SOPRINTENDENZA SPECIALE PER IL PIANO NAZIONALE
DI RIPRESA E RESILIENZA

[ID_VIP: 9679] **PROVINCIA DI SASSARI (comuni di Nulvi e Tergu) - Progetto per la realizzazione ed esercizio di un impianto di produzione di energia elettrica da fonte eolica denominato "MATTESUIA", costituito da 8 aerogeneratori, per una potenza complessiva di 48 MW, e delle relative opere di connessione alla RTN - Progetto Definitivo.**

Comunicazione della Soprintendenza speciale per il PNRR – "Aree idonee".

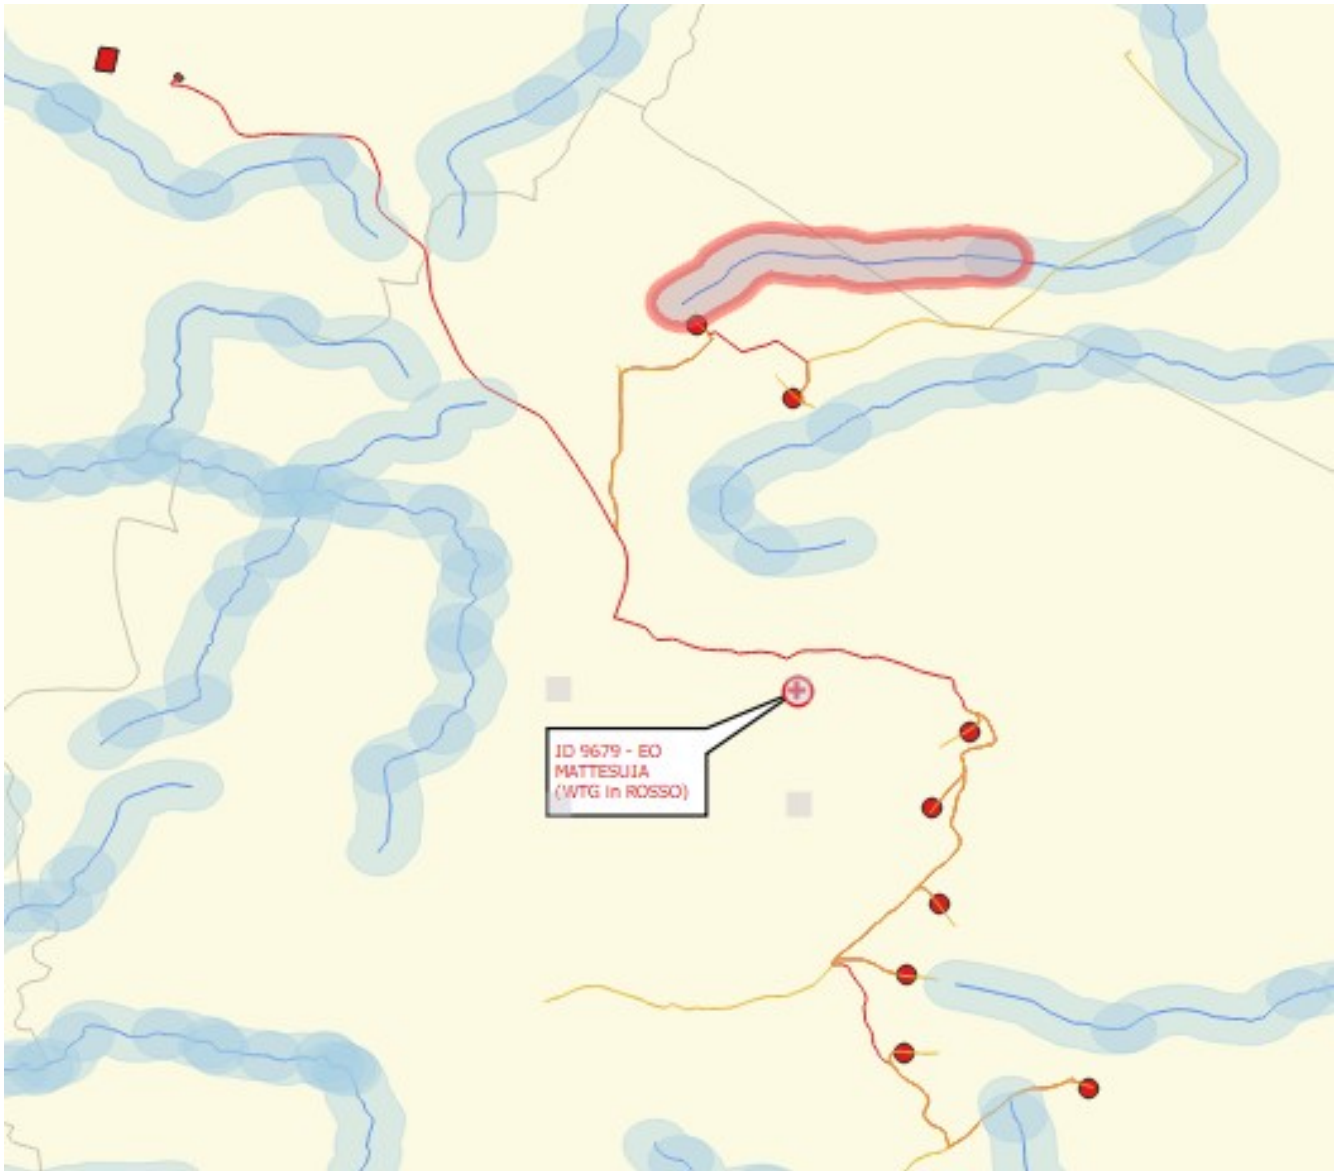
Con riferimento a quanto chiesto dal Ministero dell'ambiente e della sicurezza energetica, con nota prot. n. m_amte.MASE.RU.U.0050941 del 18/03/2024, affinché questa Amministrazione della cultura provveda a dichiarare se l'impianto industriale di cui trattasi ricada o meno nelle aree idonee definite dall'art. 20, comma 8, del D.Lgs. n. 199 del 2021, si deve rappresentare che con il parere tecnico istruttorio reso con nota prot. n. 23005 del 09/10/2023 – adottata successivamente al richiamato aggiornamento normativo intervenuto con il decreto-legge 24 febbraio 2023, n. 13, convertito, con modificazioni, dalla legge 21 aprile 2023, n. 41, come preso atto nella medesima nota a pp. 2, 5, 34 e 37 – la Scrivente aveva già "... **CONSIDERATO ... che l'impianto industriale di cui trattasi si colloca nell'ambito delle fasce di rispetto definite per l'installazione di impianti a fonti rinnovabili dall'art. 20, comma 8, lett. c-quater, del D.Lgs. n. 199 del 2021, stante i beni archeologici ed architettonici presenti, che il Proponente nel SIA individui per una**

sola parte rispetto a quelli individuati dalla Soprintendenza Archeologia, belle arti e paesaggio territorialmente competente con il parere endoprocedimentale dell'8/09/2023 (Allegato n. ...) ..." (v. p. 34).

(elaborazione Soprintendenza speciale per il PNRR: WTG con punti in ROSSO; beni paesaggistici tipizzati ed individuati dal PPR quali corsi d'acqua e relative fasce di tutela di 150 m – NTA, art. 17, comma 3, lett. h – in CELESTE – cfr. aerogeneratore NU1 con il Riu Toltu)

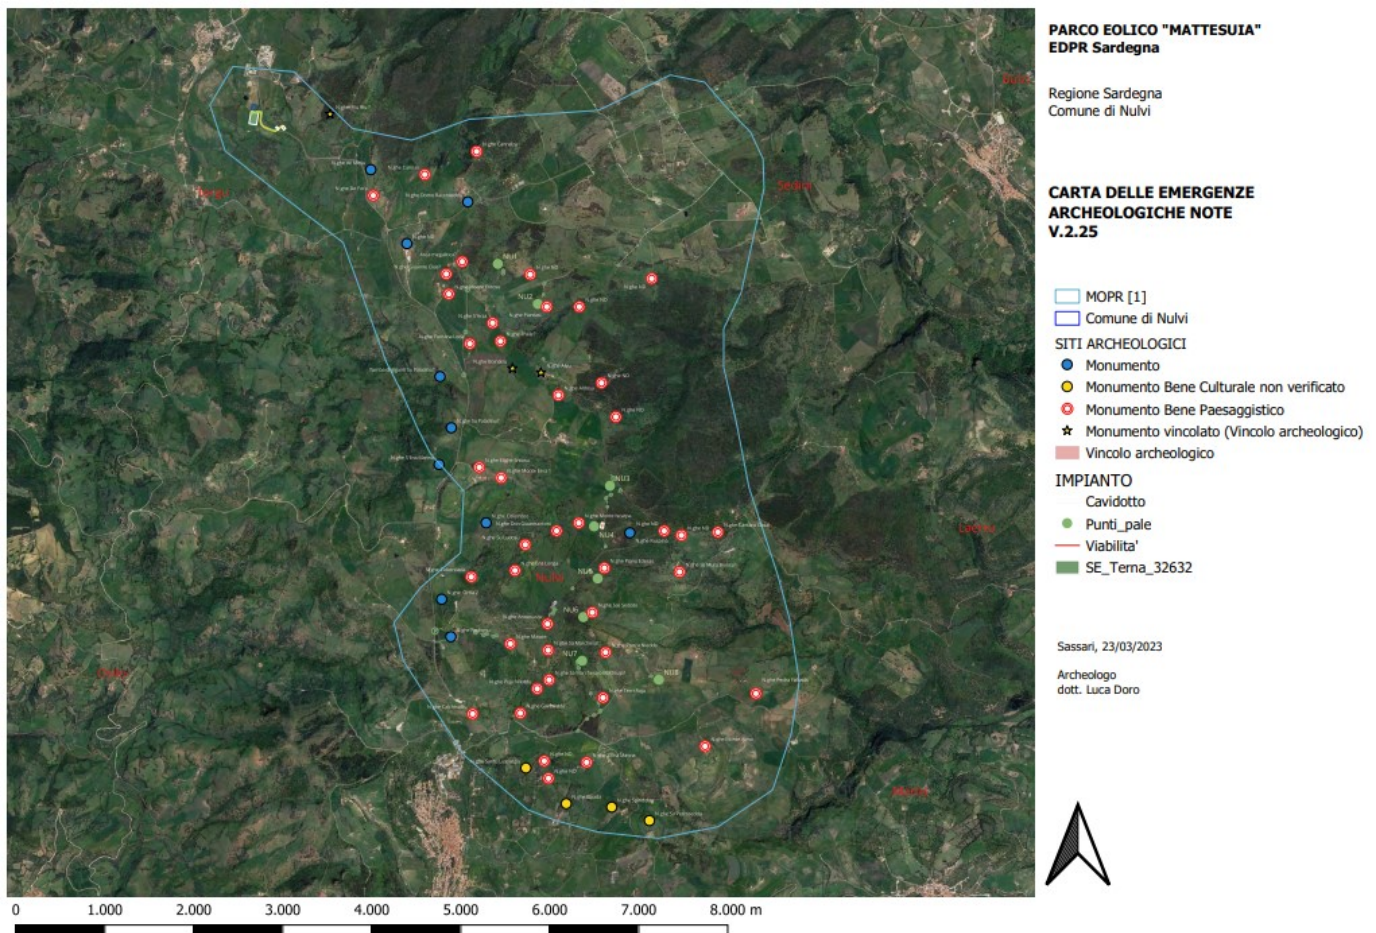
- **con riferimento alla lettera c-quater)**, l'eventuale interferenza diretta dell'impianto proposto con il perimetro dei beni sottoposti a tutela ai sensi del decreto legislativo 22 gennaio 2004, n. 42, incluse le zone gravate da usi civici di cui all'articolo 142, comma 1, lettera h), del medesimo decreto, nonché con la fascia di rispetto dei beni sottoposti a tutela ai sensi della Parte seconda oppure dell'articolo 136 del medesimo decreto legislativo, fatto salvo quanto previsto alle lettere a), b), c), c-bis), c-ter) (gli aerogeneratori NU02 e NU06 ricadono nella fascia di tutela in salvaguardia dei beni paesaggistici tipizzati ed individuati dal Piano paesaggistico regionale – Norme Tecniche di Attuazione - NTA, articoli 48 e 49, comma 1; le aree di sorvolo dei rotori degli aerogeneratori NU04 e NU05 ricadono nella fascia di tutela in salvaguardia dei beni paesaggistici tipizzati ed individuati dal Piano paesaggistico regionale – NTA, art. 48 e 49, comma 1; l'aerogeneratore denominato NU1 interessa per l'intera superficie il bene paesaggistico "bosco", tutelato ai sensi dell'art. 142, comma 1, lett. g, del D.Lgs. n. 42 del 2004, e tale bene paesaggistico è interessato parzialmente anche dal generatore NU7; alcuni terreni interessati dal progetto sono inoltre assoggettati all'uso civico dei cittadini residenti nel comune di Nulvi, - F. 10, mapp. 44, F. 12, mapp. 38 e F. 17, mapp. 4 e 300 - e pertanto risultano tutelati quali beni paesaggistici di cui all'art. 142, comma 1, lett. h, del D.Lgs. n. 42 del 2004; l'aerogeneratore NU1 – salvo più puntuali verifiche di dettaglio in scala maggiore non disponibile – interferisce con la relativa piazzola e area di sorvolo del rotore con la fascia di tutela del bene paesaggistico tipizzato ed individuato dal Piano paesaggistico regionale – Norme Tecniche di Attuazione art. 17, comma 3, lett. h: Riu Toltu – v. la prima immagine di seguito riportata; la sottostazione elettrica e parte del collegamento alla RTN ricadono nella fascia di rispetto di dichiarazioni di notevole interesse pubblico ai sensi dell'art. 136 del D.Lgs. n. 42 del 2004 – v. DD.MM. 12/05/1966 e 13/02/1968; tutti gli aerogeneratori e il collegamento alla RTN rientrano nella fascia di rispetto dei beni culturali tutelati ai sensi della Parte II del D.Lgs. n. 42 del 2004, quali beni archeologici e architettonici – v. parere endoprocedimentale della Soprintendenza ABAP di Sassari prot. n. 13207 dell'8/09/2023, paragrafi A.1 e B.1.2 e la seconda immagine di seguito riportata):
